1. INFORMACIÓN GENERAL DEL CONTRATO

Contrato:	Contrato de Obra Pública de 2024		
Número:	24001240 H4 de 2024	**Fecha:**	27/12/2024
Objeto: "REALIZAR MANTENIMIENTO DE LA INFRAESTRUCTURA FÍSICA LADO TIERRA INCLUYENDO SISTEMAS AEROPORTUARIOS DEL AEROPUERTO VÁSQUEZ COBO DE LA CIUDAD DE LETICIA (VF)."			
Contratista:	**CONSORCIO OBRAS LA SABANA** **NIT 901.898.194-2** Integrado por las siguientes personas jurídicas: CONSTRUCTORA & FERRETERIA LA SABANA S.A.S con NIT. 901.357.668-0 con un porcentaje de participación del (60%) PROYECTISTAS CONSTRUCTORES ASOCIADOS PCA S.AS con NIT. 901.378.906-9 con un porcentaje de participación del (40%) restante.		
Interventor y/o Supervisor:	**CONSORCIO IMGA INGENIEROS** **NIT 901.898.189-5** Integrado por las siguientes personas jurídicas: INGENIERÍA MONCADA GONZÁLEZ Y ASOCIADOS S.A.S. con NIT. 901.438.400-2 con un porcentaje de participación del (90%) GRUPO POSSO S.A.S. con NIT. 800.007.208-9 con un porcentaje de participación del (10%) restante.

SOLICITUD DE MODIFICACIÓN

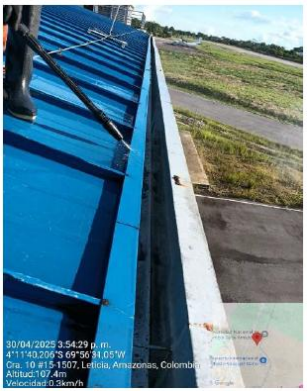
Para el caso del ítem 8.1 Limpieza de Fachada, Incluye Ventanearía, al verificar las cantidades, especificaciones técnicas y condiciones de ejecución, se constató que la unidad de medida no corresponde a esta actividad, de acuerdo a la superficie a intervenir y los elementos que se incluyen como puertas y ventanas que por su naturaleza se miden en área (m2).

En resumen, este comparativo muestra que, las condiciones para la medición con la unidad de medida adecuada va en favor no solo de los criterios técnicos, también en beneficio de los aspectos financieros del proyecto, puesto que en caso de establecer una medición por Ml, se tendrían que considerar no solo las superficies de fachada que es la que se contempla el pago por m2, sino también los elementos de soportes vertical, como horizontal que soportan las fachadas, incrementando las cantidades finales para las 3 infraestructuras (Terminal, TWR y cuartel de Bomberos), tal como se muestra en el siguiente registró fotográfico.
